新国立競技場整備事業における
ユニバーサルデザインワークショップ
について

新国立競技場整備事業ユニバーサルデザインワークショップ
報告書

2019年11月

大成建設・梓設計・隈研吾建築都市設計事務所共同企業体

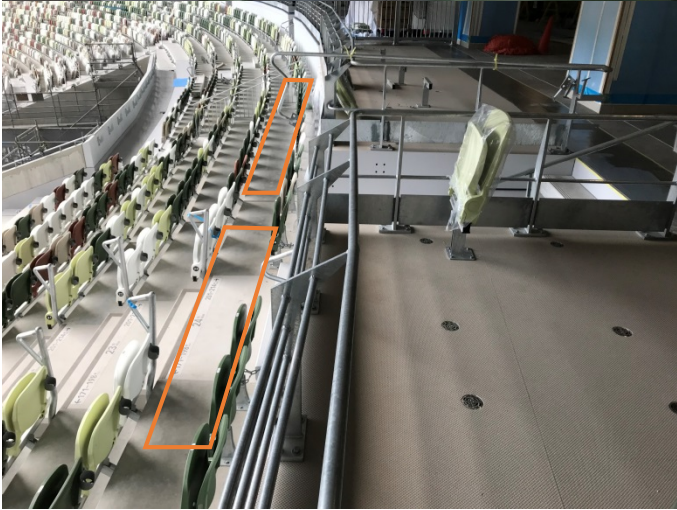
車椅子・同伴席	3.同伴席の圧迫感
要望・意見等 同伴席と手摺のモックアップを確認した結果、同伴席と前面手摺までの距離が近く、圧迫感を感じる。サイトラインと座席の関係性を再度確認し、改善していただきたい。	
対応 モックアップ検証により、サイトラインが成立する範囲で同伴席を後方に移動させ、圧迫感を軽減させた。 1層：変更なし 2層：190mm後方へ移動 3層：270mm後方へ移動 ※一般席と同等のクリアランス（560mm）に改善  < 同伴者席 >

<外観：外部用エレベーター>

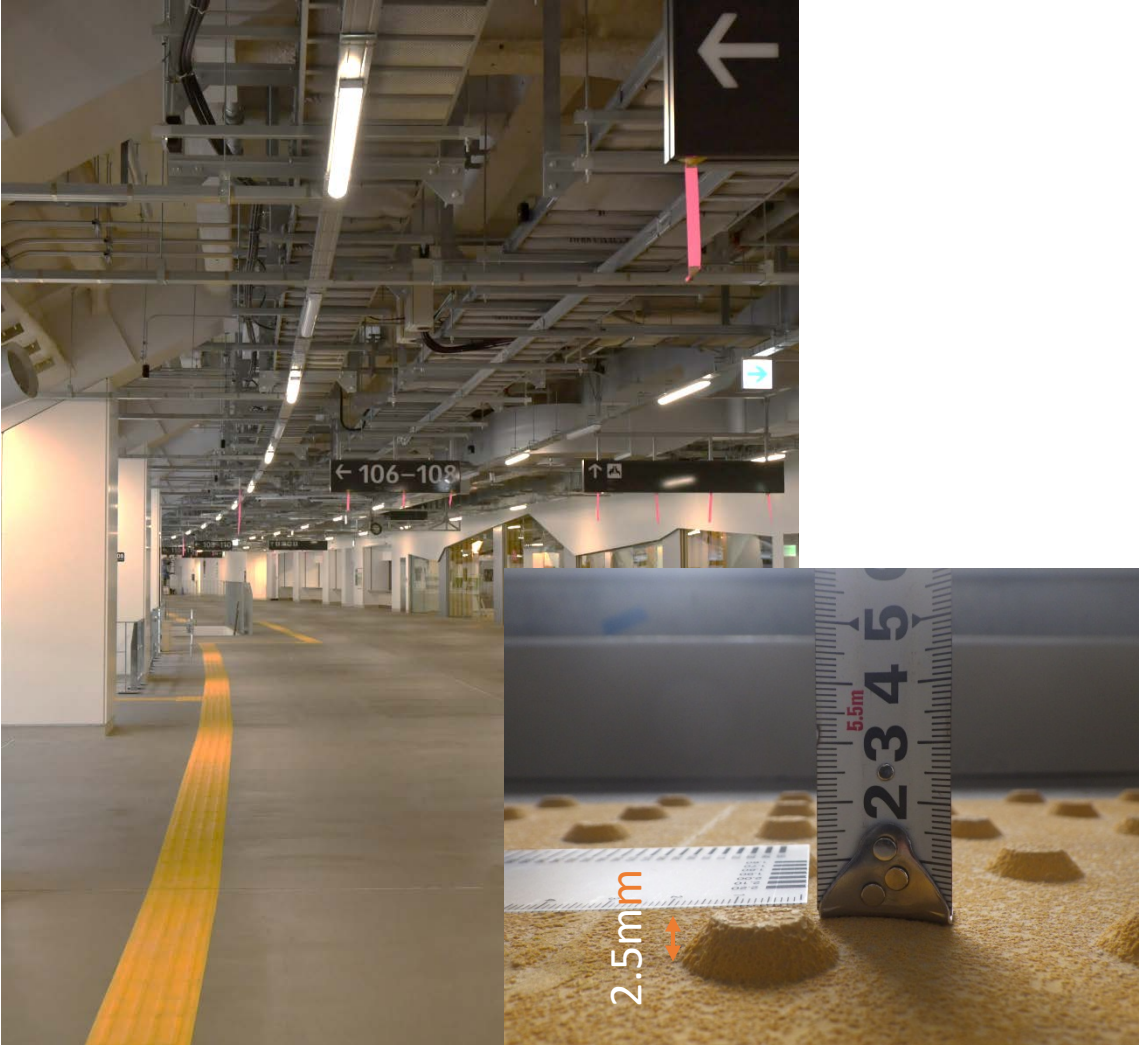
外部用エレベーターについては行き先の階が1つだけなので、扉を閉めたら自動的に上下階へ移動するシステムとしていただきたい。外部用エレベーターの乗り場については、雨にかからぬよう大きめの屋根、袖壁を設置していただきたい。なお、袖壁についてはデザイン性を優先するのではなく、より多くの人が底の下を有効活用できるようにしていただきたい。

扉を閉めたら自動的に上下階へ移動するシステムとした。外部用エレベーターの底については大きめの屋根を設置し、袖壁はより多くの人が底の下を利用しやすいよう凹凸をなくしたデザインとした。

3.視覚障害者対応

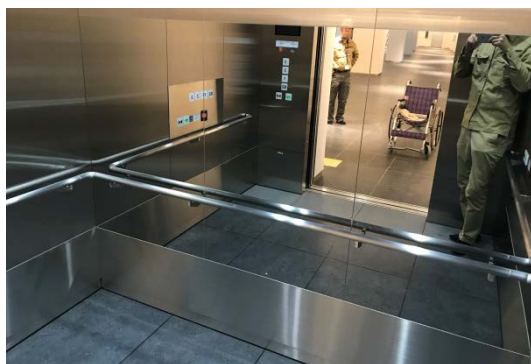
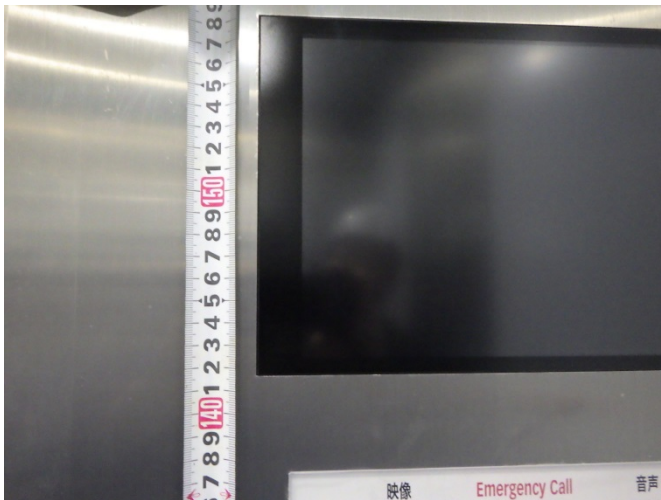
音声案内・浮き文字・手摺・鏡（凸面鏡）・点字を設置していただきたい。下記モックアップ確認に対する要望事項

- ①音声案内：エレベーター乗場のボタン位置について、認識できずにボタンを押すのに手間取るケースが多々ある。ボタンの近くから音声誘導が流れると認識しやすい。
- ②浮き文字：ボタンの浮き文字のサイズが小さい。大きくしていただきたい。
- ③鏡：車椅子ユーザーにとって開口部分が1800mmであれば全面の鏡を正面に配置する必要はない。また、弱視の方にとって境界認識ができなくなる錯覚をおこすか確認が必要である。

一般観客が利用するエレベーターを対象とし、指定の設備を設置した。

- ①音声案内：エレベーター乗場のボタン位置を認識できるよう、ボタン位置を知らせる音声誘導装置（シグナルエイド）をボタン上部に設置、さらにボタン手前に点状ブロックを敷設した。
- ②浮き文字：ボタン文字表示と浮き文字を位置・サイズ共に一致させた。
- ③鏡：
出入共通型：鏡の範囲は壁一面ではなく、高さが限定されている（FL+400-1500mmの範囲内）ことから錯覚は起こさないとご意見をいただいた。Tokyo2020アクセシビリティ・ガイドラインを準拠し、かご幅一杯の設定とした。
貫通型：凸面鏡については、空間把握の正確性の観点からフラット鏡を採用した。

6.かご内インジケーター

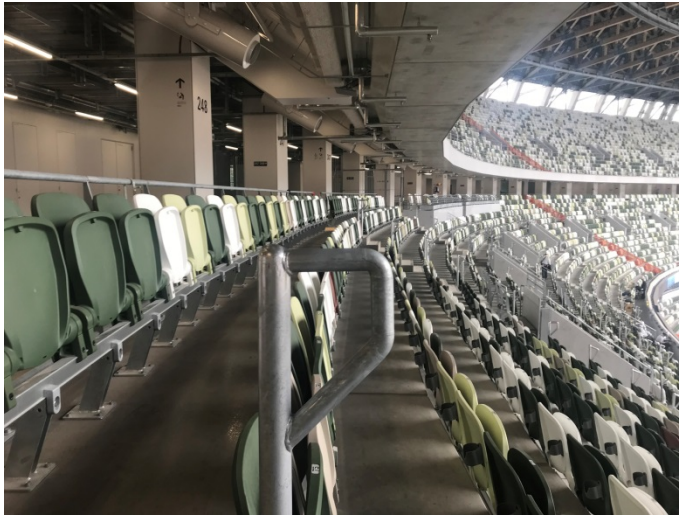
かご幅に対して扉幅が大きく、袖壁が少ないエレベーターについて、階数表示器が扉面の側面にあり、車椅子使用者が鏡越しで確認する際に認識し難いため、扉面設置していただきたい。

階数表示器（インジケーター）が扉面の側面に設置されているエレベーターについては、鏡越しで確認しやすいよう扉面の上部にインジケーターを設置した。

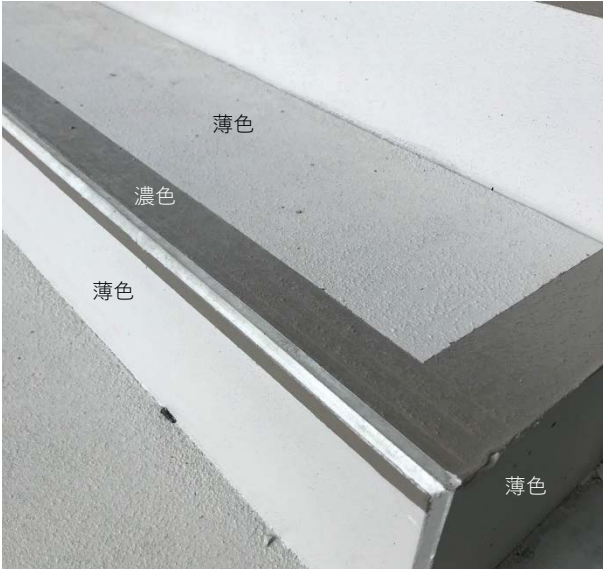
縦通路	1.手摺の水平化
要望・意見等 縦通路に設置する手摺で、降りはじめとなる部分には水平部を設けていただきたい。	
対応 縦通路中間部の手摺握り部分は斜めとなっているため、コンコース部、ボマトリー部において、降りはじめとなる独立手摺には水平部を設けた。 なお、水平部については、支柱部を若干上部に突出させることにより、握るうえでの認識性を向上させた。  <縦通路手摺上部>  <拡大：縦通路手摺上部> ※縦通路中間部の手摺握部分（斜め）は23°-ジ 参照

5.手摺付き小便器・洗面カウンター

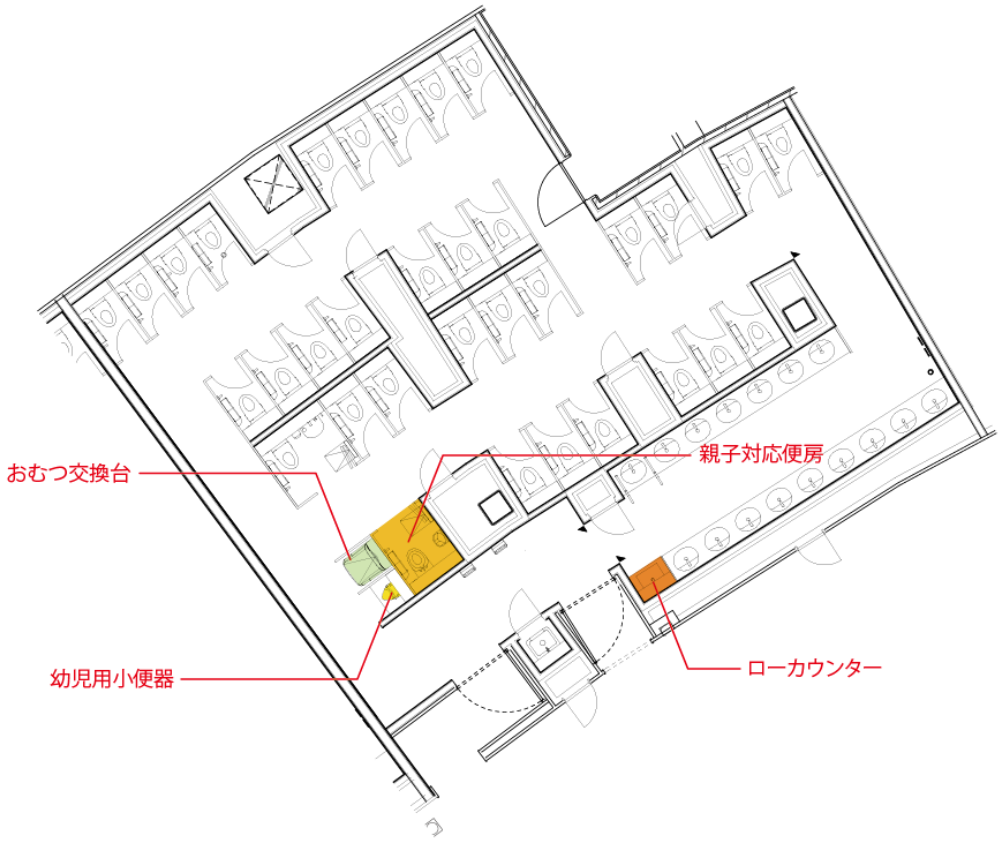
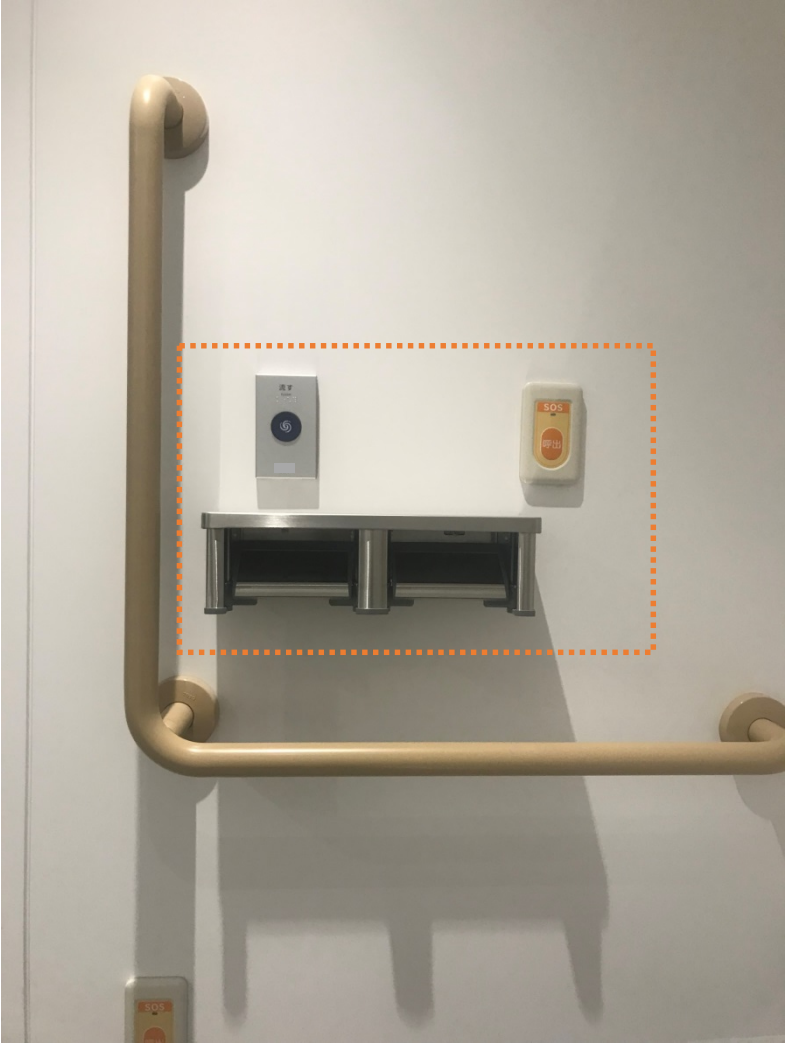
手摺付き小便器・洗面カウンターは、今後利用対象者が増えることが予想されるので、適切な数で計画していただきたい。

手摺付き小便器については、各トイレ入口に近い場所に1箇所以上設置した。手摺付き洗面カウンターについては、各トイレ入口に近い場所に1箇所設置した。

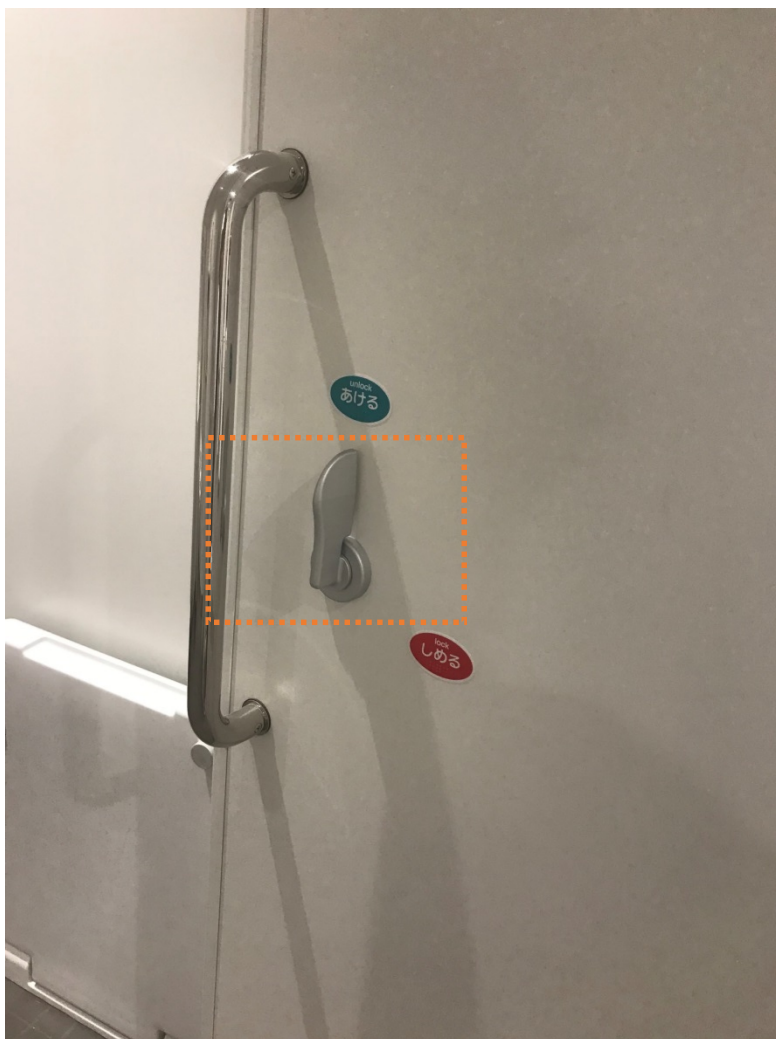
一般トイレ	9.操作パネル音声誘導
要望・意見等 トイレブース内に視覚障害者がボタン位置等を認識できるように、音声誘導装置（シグナルエイド）を設置していただきたい。	
対応 原則、すべてのトイレブースにおける洗浄ボタン等の配置を、視覚障害者が把握できるJIS-S0026対応としているため、トイレブース内に音声誘導装置（シグナルエイド）は設置していない。  < 洗浄ボタン等の配置 >

<大型ブース打掛錠>

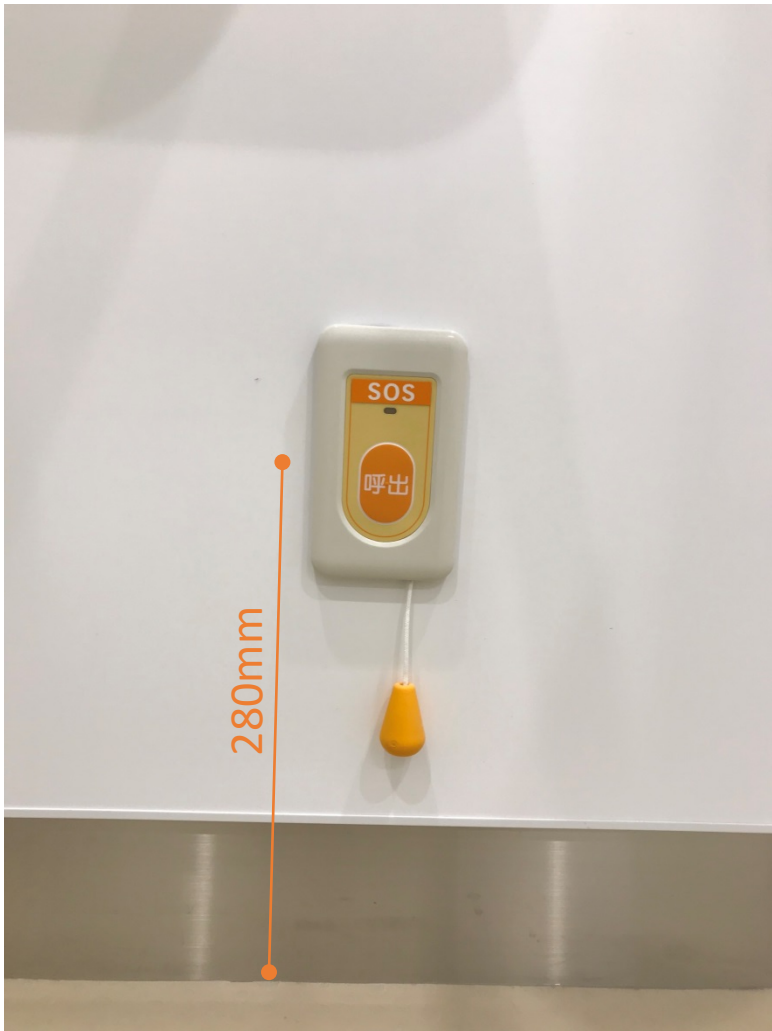
大型ブース及びオストメイト・親子対応ブースについては、様々な方が利用しやすいよう打掛錠にしていきたい。

打掛錠とした。なお、既製品の打掛錠よりも更に利便性が高まるよう、取手部分をより大きくした。

<洗面カウンター（吐水口）>

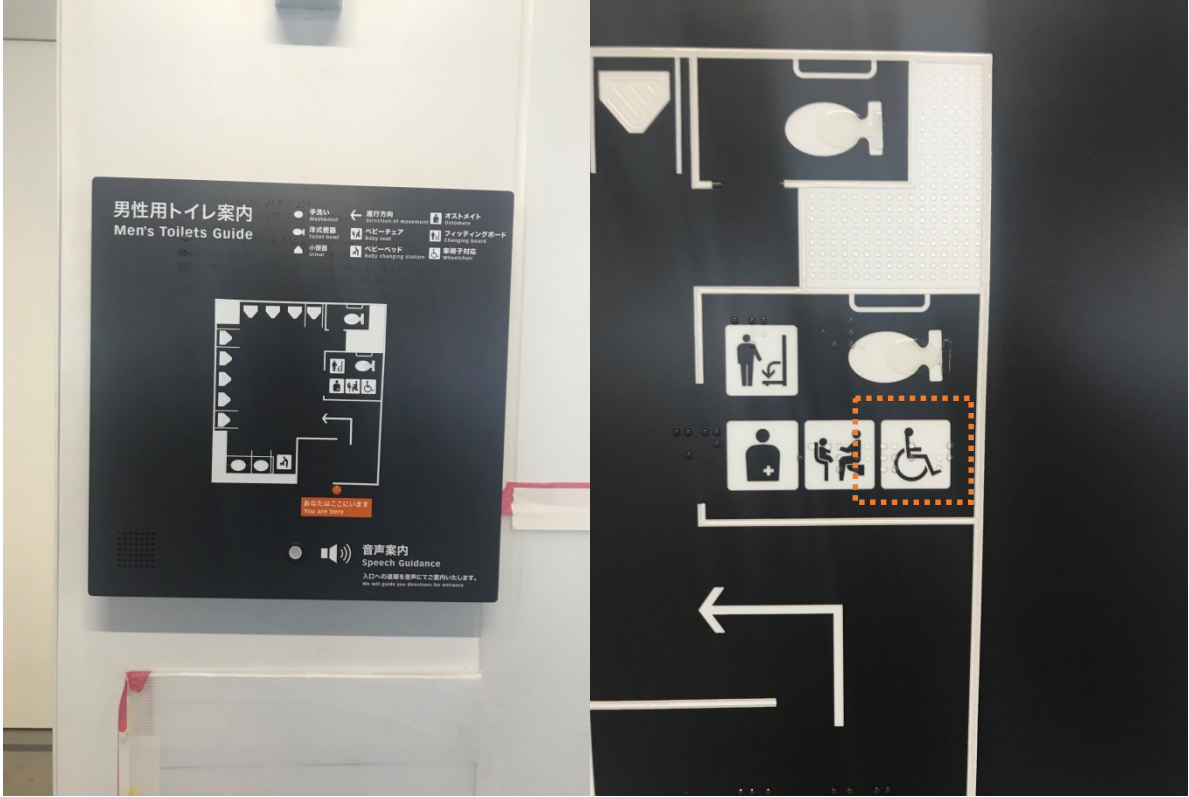
子どもがローカウンターを使用する上で、水栓に手が届くよう配慮していただきたい。

子どもも利用しやすいよう吐水口を一般仕様よりも手前に近づける形状とした。

1.サインの色彩計画について

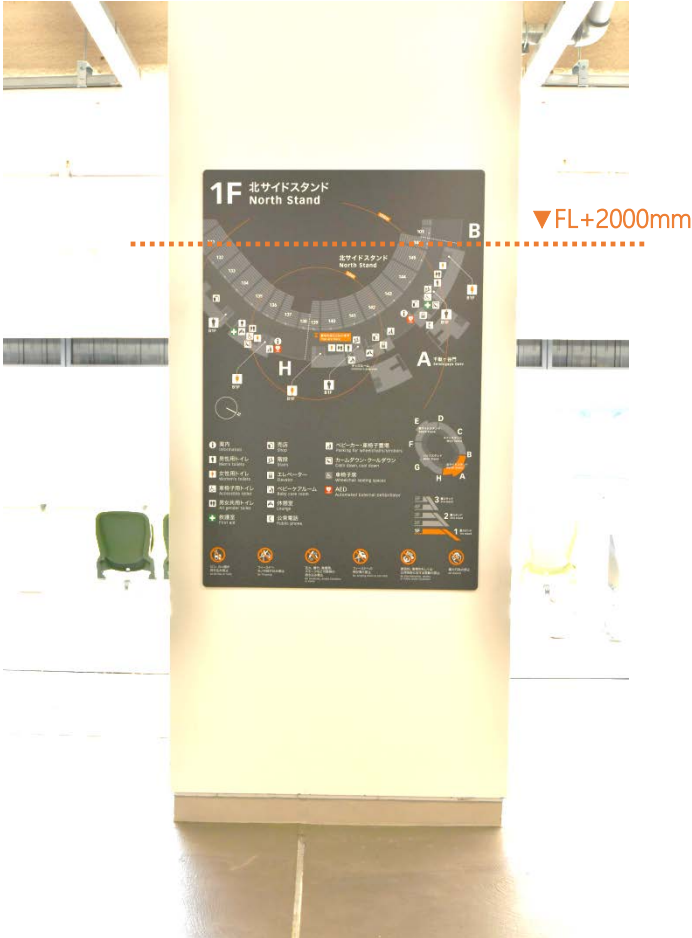
サイン計画は分かりやすくシンプルにしていいただきたい。また、色が誘導の判断材料とならないよう配慮していただきたい。

サイン計画は分かりやすくシンプルな構成となるよう計画した。また、色が誘導の判断材料とならないようなグラフィック計画とした。
